Změnový list / předložení vzorků k odsouhlasení

Projekt: **Modernizace a revitalizace venkovního areálu KBOP - II. Etapa**

Název ZL: **Jádrové vrtání - prostup technologie - dětský bazén**

Číslo ZL: **030**

Příloha č. 3 k: ZL - 030 - Jádrové vrtání - prostup technologie - dětský bazén

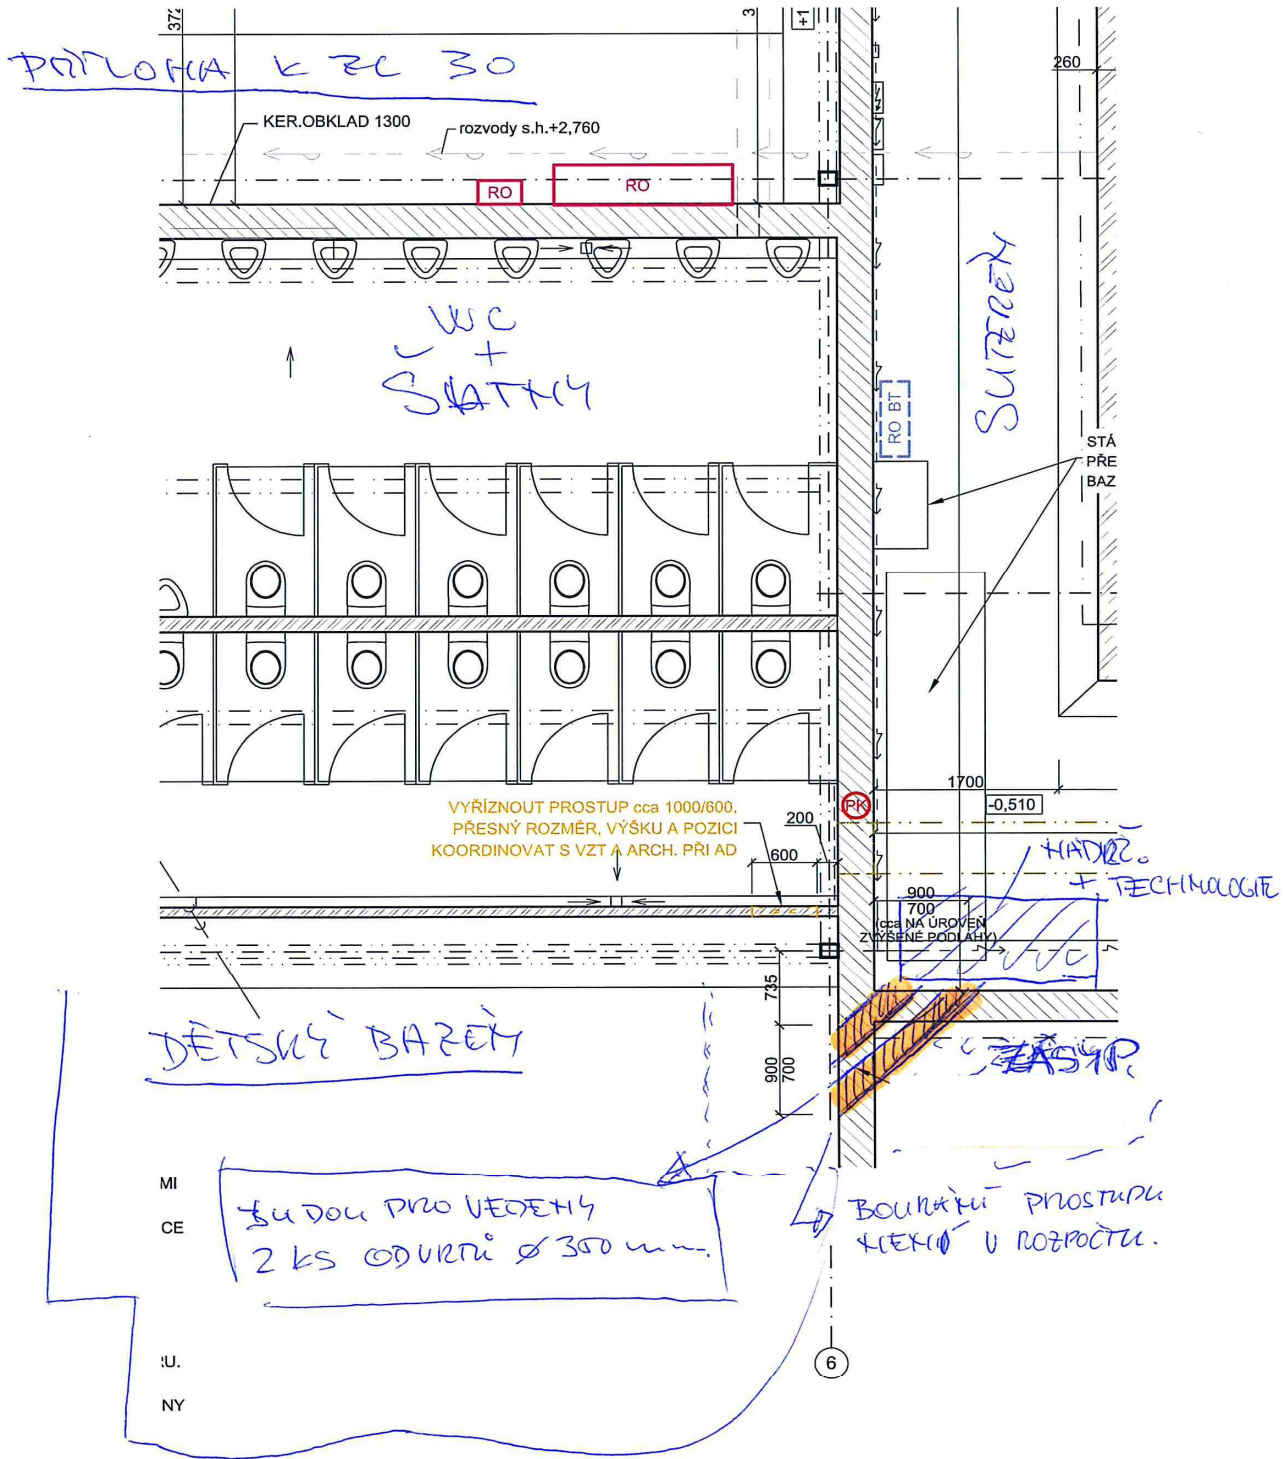
1. Tímto změnovým listem jsou řešeny jádrové odvrtvy do železobetonové stěny u dětského bazénu pro prostup technologického a vodovodního potrubí. V projektu je navržený protup přes ŽB stěny pod schodištěm o rozměru 700*700mm. V rozpočtu nejsou uvedeny tyto bourací práce, proto ve změnovém listu nejsou méněpráce za bourání. Navíc je nemožné realizovat tento prostup pouhým bouráním. V suterénu je za zdí stávající zařízení akumulační nádrže, takže na bourací práce zevnitř není prostor bez demontáží nádrže a technologií. S těmito demontážemi a zpětnou montáží projekt ani rozpočet nepočítá. Další komplikací je fakt, že prostup zasahuje značnou částí do prostoru pod schodištěm (jižním soláriem). Tento prostor je zasypan zásypovým materiálem (zemina ???, sut' ???, jiný materiál ???) a při bourání bude tento zásyp padat do prostupu. Z těchto důvodů bude jednodušším řešením provést prostupy jádrovým vrtáním přes sendvičovou skladbu: ŽB stěna+zásypová zemina (předpokládáme i stavební sut' - dle předchozí zkušenosti při odkopávání budovy) + ŽB stěna. To řešení nese jisté riziko neznalosti zásypového materiálu a možnosti skřížení vrtákové soupravy, ale lze realizovat z jedné strany.

Vrtání bude šikmé na podklad v jedné ose - vodorovné. Budou provedeny 2 ks prostupu s vložením plastové chráničky. Vrtání přes sendvičovou skladbu je náročnější než vrtání přes homogenní vrstvu materiálu, z důvodu zasypávání vrtáku zásypovou zeminou a sutí a komplikacích při opětovném navrtání do pevné betonové stěny po provrtání úseku v zásypu. Zde se má vrták snahu zkřížit. Další komplikace mohou nastat při vytažování vrtáku zpět a vsouvání chráničky. Prostor mezi ŽB stěnami je sice vyplněn zeminou (spíš předpokládáme zbytky betou a sutí), ale vrtat se musí i tento prostor, takže se i tato délka bere jako délka vrtání, jelikož je nutné osazovat prodloužení vrtáku na tuto celou délku při postupném zavrtání. Všechny uvedené skutečnosti jsou brány jako ztížené podmínky při jádrovém vrtání a jsou zohledněny v ceně za bm kompletního vrtu.
